平成23年12月 9日
日本原子力発電株式会社

東海第二発電所に関する耐震安全性評価報告書の 再点検結果について

東海第二発電所に関する耐震安全性評価報告書の再点検結果（概要）

原子炉建屋の地震応答解析モデルの入力データ誤りに関する概要、原因及び再発防止対策

図1 EW方向モデルの回転慣性重量の誤りについて

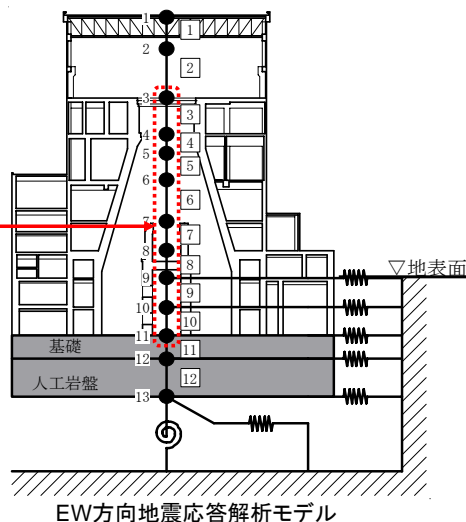
入力データの誤りに関する調査の中で、EW方向モデルの回転慣性重量と鉛直方向モデルの屋根トラスせん断断面積の2つの諸元誤りが確認された。

EW方向回転慣性重量の正誤表

質点 番号	回転慣性重量 (EW)	
	($\times 10^6 \text{N}\cdot\text{m}^2$)	
	正	誤
3	10,721	10,725
4	10,286	10,302
5	7,141	7,169
6	25,497	25,485
7	55,573	55,605
8	79,541	79,558
9	90,527	90,569
10	84,780	84,812
11	160,251	160,379

図2 鉛直方向モデルの屋根トラスせん断断面積の誤りについて

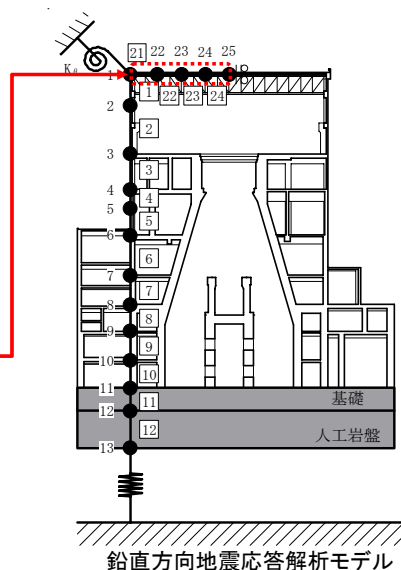
屋根トラスを模擬している梁要素のせん断断面積の正誤表

要素 番号	せん断断面積	
	(m ²)	
	正	誤
24	0.0568	0.0525
23	0.0568	0.0525
22	0.0850	0.0785
21	0.1149	0.1060
